## Veldhoek Porc, onderbouwing max ventilatie en grootte luchtafvoerkanaal.

Datum: 29-12-2023.

Figuur 1. Plaats meet/smoorunits per afdeling met specifieke aanduiding bij de voorste afdeling.

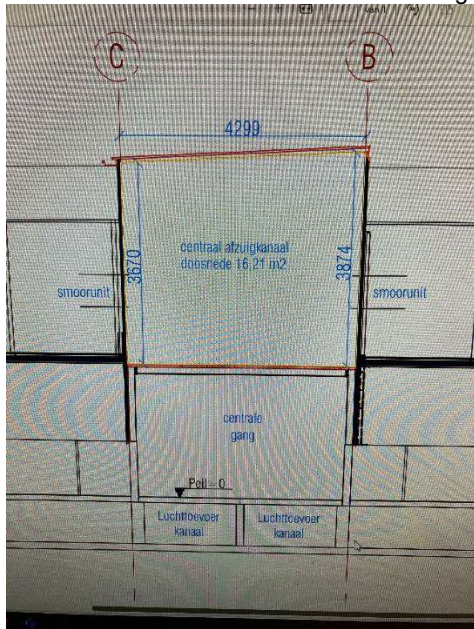
Voor de wijziging van de dieren aantallen op stal 3 van Veldhoek Porc, in combinatie met een lucht-wasser zijn vragen gesteld door de Omgevingsdienst IJsselland of het centraal luchtafvoerkanaal in deze stal voldoende groot is.

De stal bestaat in totaal uit 12 afdelingen, met elk 249 vleesvarkens. De achterste twee afdelingen, één aan beide zijdes van de centrale gang, hebben een meet/smoorunit tegen de drukkamer aan. Dit wordt duidelijk gemaakt in figuur 1, middels een rode omcirkeling.

Hieruit wordt duidelijk dat de ventilatielucht bij deze twee afdelingen rechtstreeks door de afzuigventilators in de drukkamer wordt gezogen. De invloed op het centraal luchtafvoerkanaal is voor de twee achterste afdelingen verwaarloosbaar. Dit houdt in dat het centraal luchtafvoerkanaal gebruikt wordt voor de voorste tien afdelingen. Dit komt neer op  $(10 \text{ afdelingen} \times 249 \text{ vlv} \times 60 \text{ m}^3/\text{uur/dier})/10.000 = 14,94 \text{ m}^2$  centraal luchtafvoerkanaal. Het centraal luchtafvoerkanaal is nader uitgewerkt en staat in figuur 2 hieronder aangegeven.

Voor de 10 afdelingen dient het centraal luchtafvoerkanaal een doorlaatoppervlakte te hebben van minimaal  $14,94 \text{ m}^2$ . Uit figuur 2 blijkt het centraal luchtafvoerkanaal een doorlaatoppervlakte te hebben van  $16,21 \text{ m}^2$ . Deze blijkt hiermee voldoende groot te zijn om de stallucht voldoende te kunnen afvoeren.
